Odpowiedzi na pytania dotyczące wyjaśnienia treści SIWZ

Do wszystkich uczestników postępowania w sprawie udzielenia zamówienia publicznego na „Budowę przedszkola i żłobka wraz z parkingiem, zagospodarowaniem terenu i niezbędną infrastrukturą techniczną przy ulicy Św. Brata Alberta w Imielinie.”

Nr sprawy: GK.271.20.2020

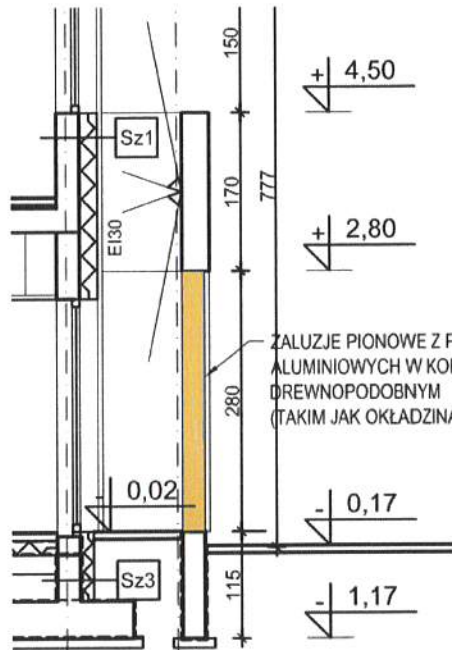
1. Prosimy o informacje, czy pokazane na widokach elewacji ogrodzenie należy uwzględnić w wycenie. Jeśli tak, prosimy o uzupełnienie pozycji przedmiarowych wraz z podaniem dokładnego zakresu ww. ogrodzenia oraz uzupełnienie dokumentacji o niezbędne rysunki.

Do wyceny należy uwzględnić ogrodzenie z przedmiaru robót a nie z opisu technicznego do projektu zagospodarowania terenu pkt. 3.2.5.
